PS HR(E) タオルウォーマータイプ スイッチボックス モデルチェンジのお知らせ

いつも弊社プロダクツをご利用頂きありがとうございます。この度、PS HR(E) タオルウォーマータイプのスイッチボックスをモデルチェンジさせて頂くこととなりました。電源・運転ランプを1つの LED 運転ランプに統一し、ランプ交換をほぼ不要とすると共に、ボックスのコンパクトさを追求しました。なお、価格の変更はございません。仕様変更に伴い、皆様へご迷惑をお掛けすることと存じますが、ご理解頂きますようお願い申し上げます。

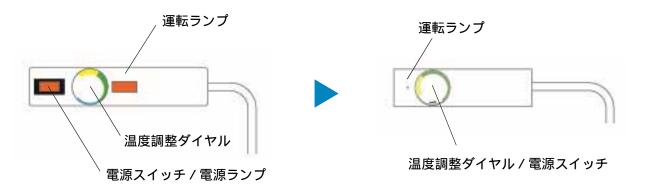
操作部レイアウト、メカニズムの見直しによりコンパクト化。スイッチボックスの幅が 42mm 短くなりました。

電源 ON/OFF 操作と温度調整操作を一元化し、ダイヤル操作で電源操作と温度調整操作を同時に行うシンプルな機構となりました。

電源ランプと運転ランプを一元化、運転ランプのみのシンプルな表示とし、ランプは LED 化しました。

制御方式の変更により、サーモ ON/OFF 切替のクリック音がなくなり、完全な無音運転を実現しました。

部品及び、放熱面積とヒータ定格消費電力のバランス等の見直しにより、一部機種の定格消費電力が低下しました。尚、それによる本体の温まり方に変わりはありません。

構造の見直しによりスイッチボックスの固定強度が強化されました。

異常を検知した際、LED ランプの点滅によりエラー表示が確認できるようになりました。
